建筑专业施工图审查技术问答

第一章 绿色设计

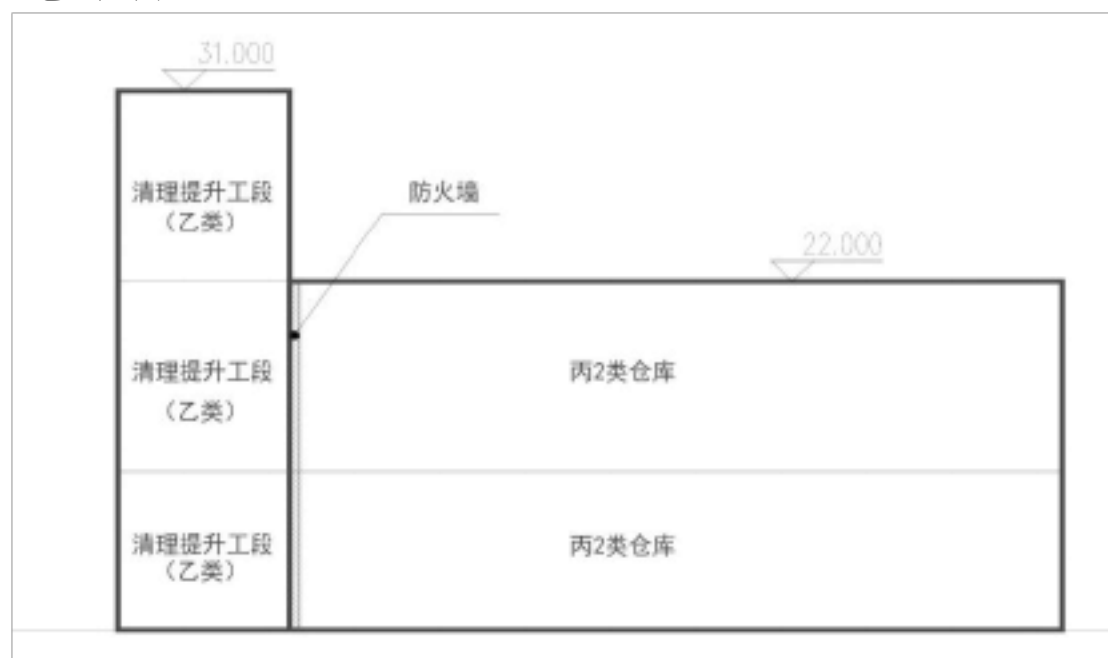
6、如下图，一栋占地面积小于 1500m² 的丙类多层仓库，仅在一条长边设置了消防车道，但这条长边的外墙上设置了宽度 9m 的发货雨篷，此时消防车道可否设置在发货雨篷内？沿着设有雨棚一侧的消防车道布置消防救援窗是否可以？

答：为便于救援和消防车道不被占用，消防车道不应设在发货雨篷下部。消防救援窗可沿着设有雨棚一侧的消防车道设置，消防车道、消防救援窗的设计应满足《建筑设计防火规范》GB 50016（2018年版）第7.1.8条、第7.2.5条的要求。

图 47 非封闭天井开口宽度计算示意二

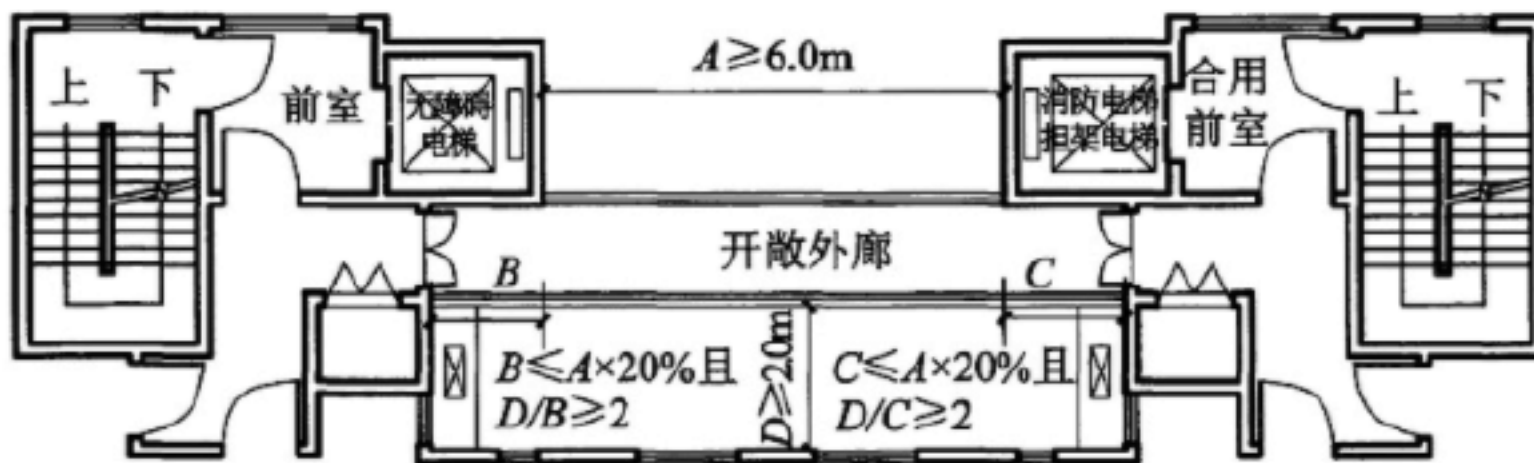
8、《住宅设计标准》DB32/3920其中第 8.8.1条第 2 款：敞开外廊内侧被遮挡部分的宽度不应大于外廊直接对外开口的 20%，且该宽度不应大于非封闭天井进深的 1/2。根据下图的条文解释图示，没说明遮挡的计算方法是仅指单侧还是两侧加起来统算？

若统算，是否应该理解为下图中（B+C）不应大于 $A \times 20\%$ 且（B+C）不应大于 D 的 1/2？

若单侧单独满足两个条件，是否应该理解为总遮挡宽度（B+C）不应大于 $A \times 40\%$ ，且（B+C）不应大于 D？

答：该条文及条文解释的附图应理解为：B、C 应分别不大于 $A \times 20\%$ 且 B、C 与 D 的比值均不大于 1/2。
